Rapport de l'Inspection des installations classées

Visite d'inspection du 16/09/2025

SOCIÉTÉ DE CARRIÈRE DE MINES – SOCARMINES

Références : DGTM/DATTE/SPRIE/UIE/2025/1021

N°2 : Information du public

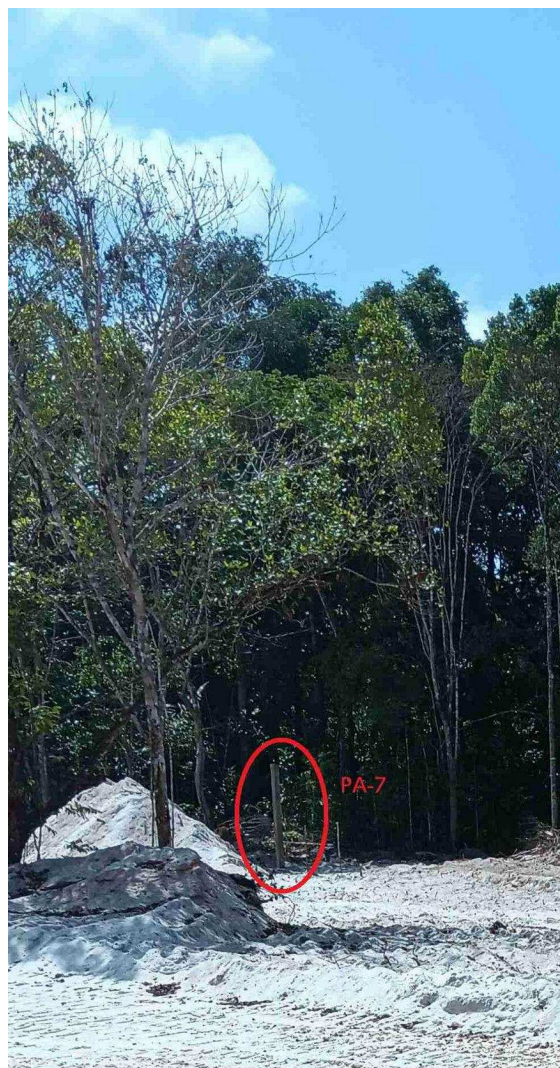
Référence réglementaire : Arrêté Préfectoral du 13/01/2025, article 8.1.1.1.
Thème(s) : Situation administrative, Panneau
Prescription contrôlée : Information du public L'exploitant est tenu, avant le début de l'exploitation, de mettre en place sur chacune des voies d'accès au chantier des panneaux indiquant en caractères apparents son identité, la référence de l'autorisation, l'objet des travaux et l'adresse de la mairie où le plan de remise en état du site peut être consulté.
Constats : Sur la piste Agami donnant accès à la carrière, avant la barrière Sud sur la piste Agami, se trouve un panneau solidement ancré indiquant l'identité de l'exploitant : SOCARMINES, la référence de l'arrêté d'autorisation : n°R03-2025-01-13-00007, l'objet des travaux : extraction de sable. L'adresse de la mairie de Kourou où le plan de remise en état peut être consulté n'est pas indiquée. La prescription n'est pas totalement respectée.

Demande à formuler à l'exploitant à la suite du constat : Compléter le panneau d'information du public en précisant l'adresse de la mairie de Kourou où le plan de remise en état peut être consulté. Transmettre à l'inspection des installations classées un justificatif de la modification réalisée (photographie par exemple).
Type de suites proposées : Avec suites
Proposition de suites : Demande de justificatif à l'exploitant, Demande d'action corrective
Proposition de délais : 1 mois

N°5 : Autres travaux

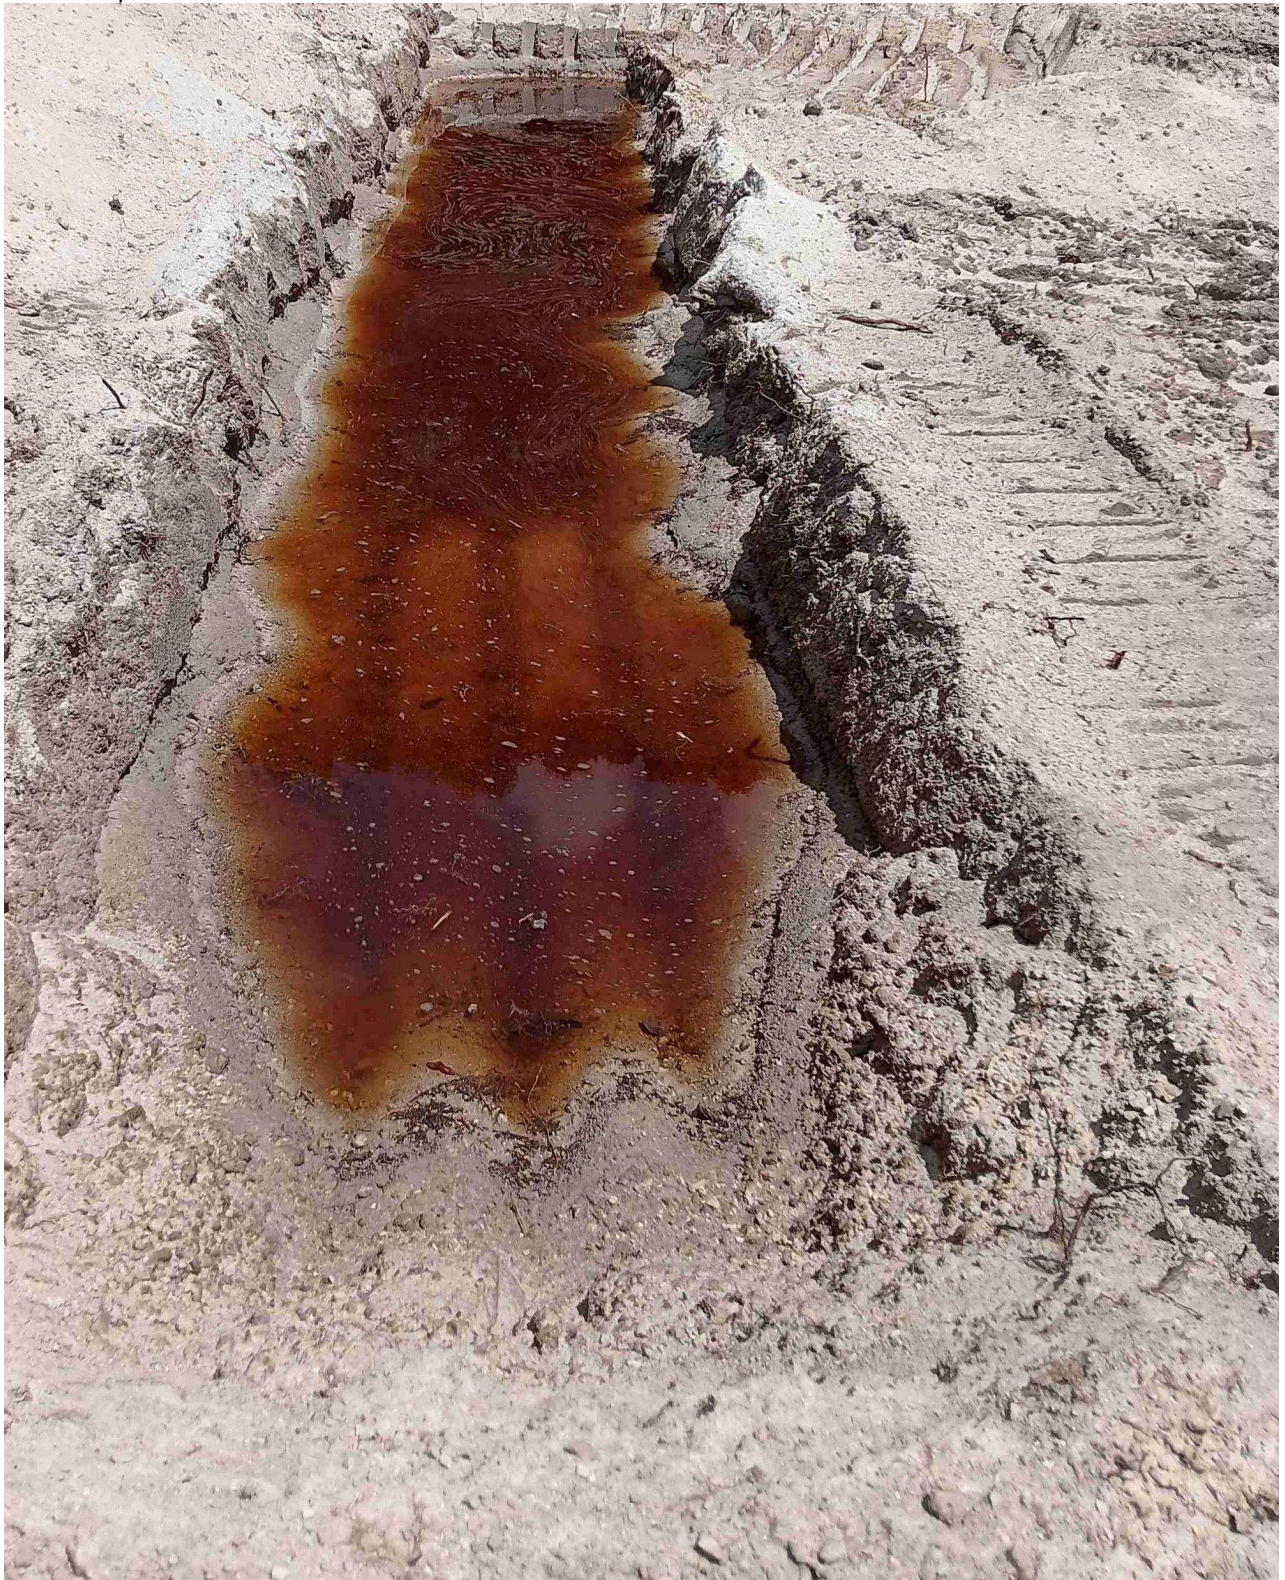
Les barrières cadenassées protégeant les accès cotés Est et Ouest du site de la carrière prévues au paragraphe 1.1.8. p77 du DDAE n'ont pas été mises en place.

La clôture protégeant la façade sans barrière naturelle entre la piste et la carrière cotées Est prévue au paragraphe 1.1.8. p77 du DDAE n'a pas été mise en place faute de fils lisses disponibles, les poteaux auraient été approvisionnés selon l'exploitant mais ne sont pas en place sur le site de la carrière.

Accès Est absence de barrière et de clôture

Accès Ouest absence de barrière

Demande à formuler à l'exploitant à la suite du constat :
Mettre en place les barrières cadenassées sur les accès Est et Ouest de la carrière conformément au dossier de demande d'autorisation d'exploiter, les barrières cadenassées présentes sur la piste au Nord et au Sud gérées par le CNES peuvent être laissées ouvertes indépendamment de l'activité de la carrière. Mettre en place la clôture sur la façade sans barrière naturelle coté Est et les pancartes avertissant du danger que représentent les bassins et les carreaux d'exploitation. Transmettre à l'inspection des installations classées le justificatif des travaux réalisés (photographie par exemple).
Type de suites proposées : Avec suites
Proposition de suites : Demande d'action corrective, Demande de justificatif à l'exploitant
Proposition de délais : 1 mois

N°6 : Eaux pluviales

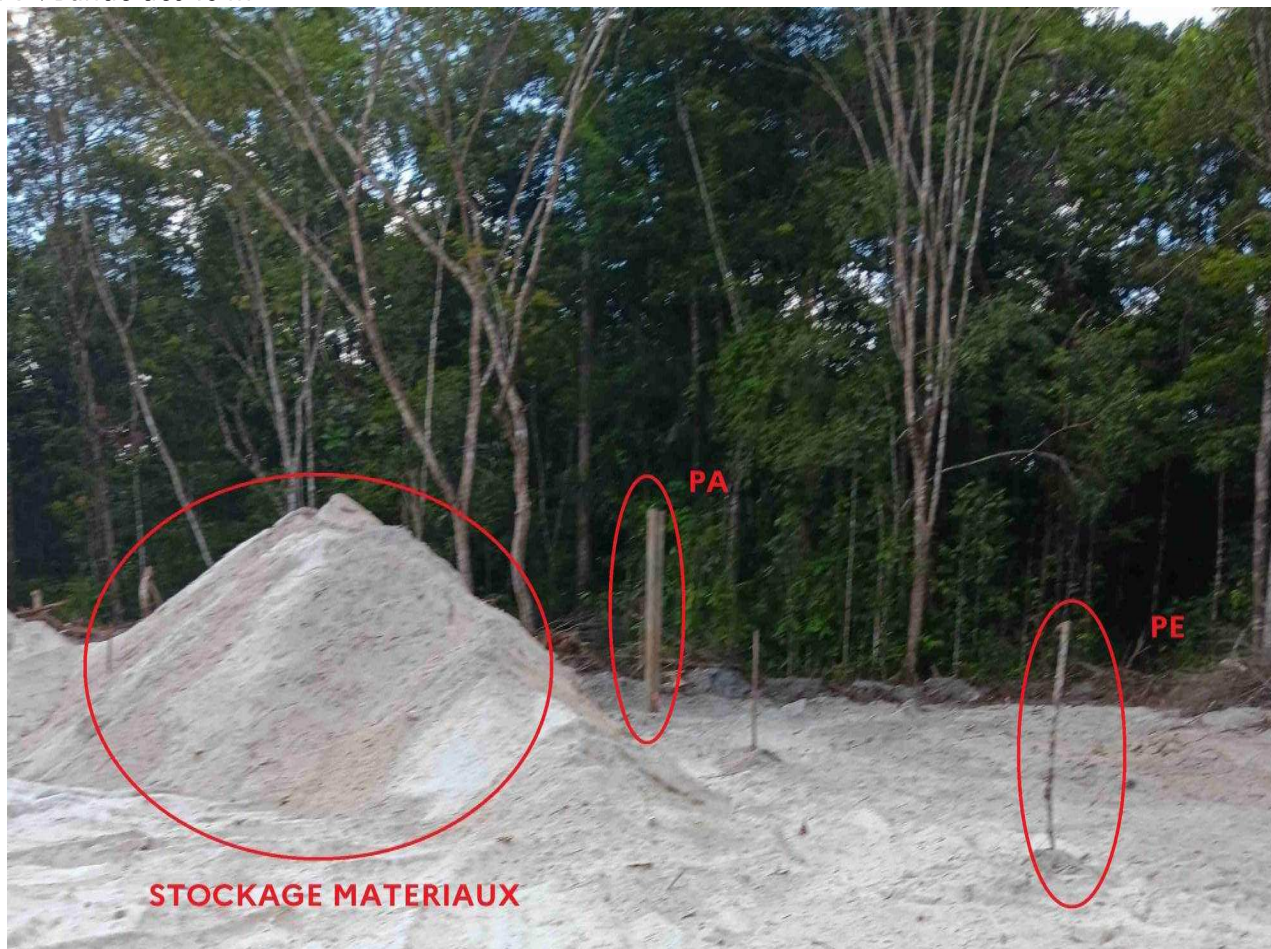
Constats : Les bassins de décantations des eaux pluviales sur les zones 2 et 3 en exploitation ne sont pas mis en place. La prescription n'est pas respectée.
Demande à formuler à l'exploitant à la suite du constat :
Mettre en place un réseau de collecte des eaux pluviales en périphérie des zones en exploitation, le relier à un dispositif de traitement adéquat permettant de traiter les polluants en présence selon la description du plan de phasage de l'annexe III de l'arrêté n°R03-2025-01-13-00007 du 13 janvier 2025 préfectoral d'autorisation. Transmettre à l'inspection des installations classées un justificatif de réalisation du réseau et du dispositif de traitement pour chacune des zones en exploitation (photographie par exemple).
Type de suites proposées : Avec suites
Proposition de suites : Demande d'action corrective, Demande de justificatif à l'exploitant
Proposition de délais : 1 mois

Bassin de décantation phase 2
